中國信託新總行大樓新建工程 環境影響說明書變更內容對照表 (定稿本)

會議紀錄發文日期：中華民國 98 年 9 月 21 日
會議紀錄發文字號：府環四字第 09836281900 號

中國信託新總行大樓新建工程 環境影響說明書變更內容對照表 書面審查意見及答覆說明

圖 1 消防車輛救災活動空間

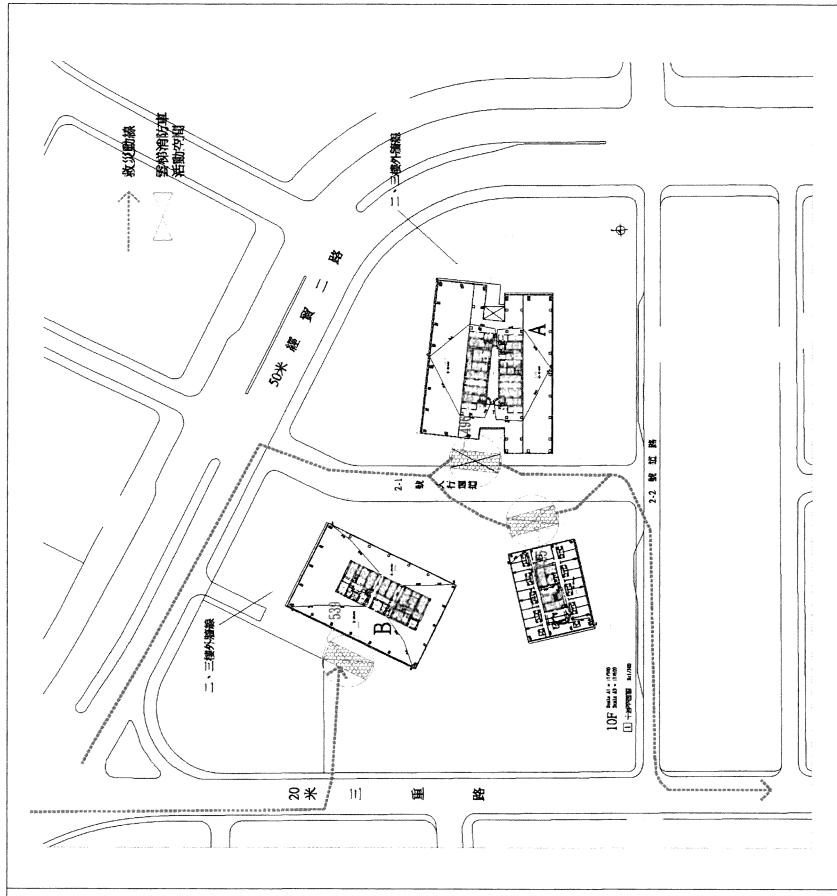
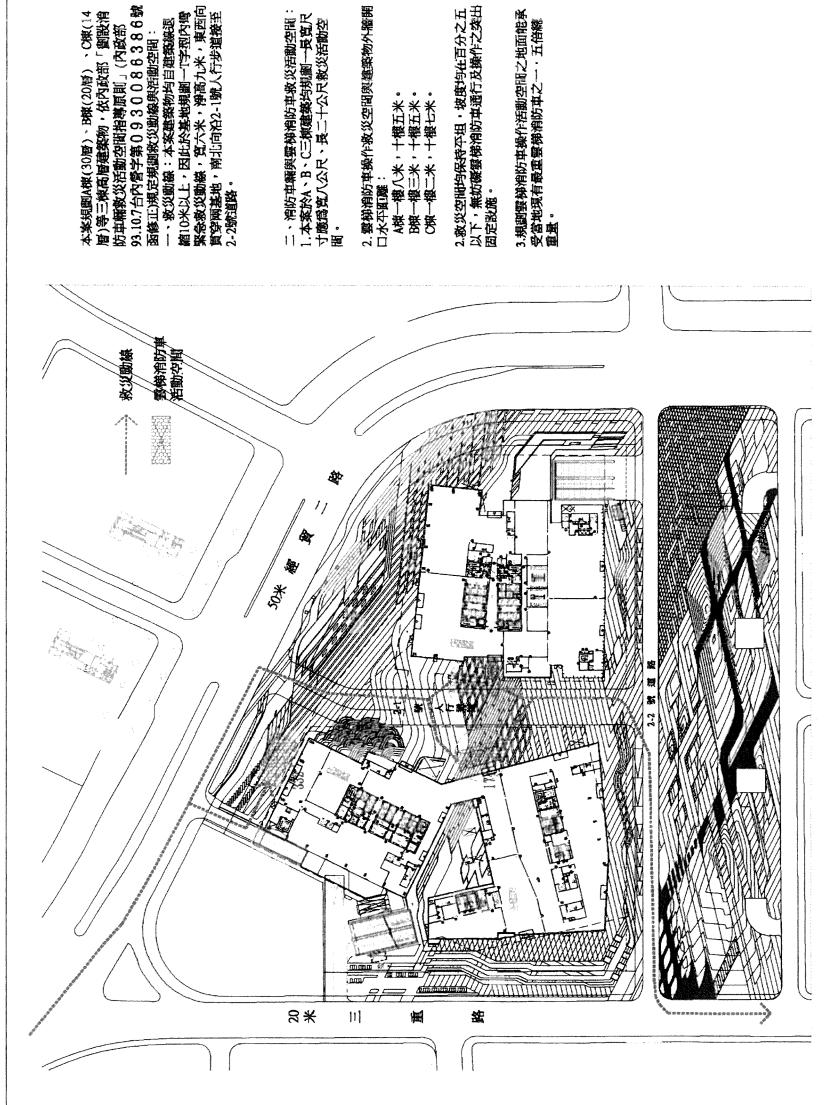
審查意見	答覆說明
本案若進入都市設計規劃階段，請依照內政部93.10.7台內營字第0930086386號函修正「劃設消防車輛救災活動空間指導原則」規定，規劃消防車輛救災動線及消防車輛救災活動空間。	本案都市設計審議報告已於97年12月17日以府都設字第09735778500號函核備在案，並於報告中第4.4.4節說明本案「消防車輛救災活動空間及救災動線」，詳細規劃如本答覆說明，審-2頁。
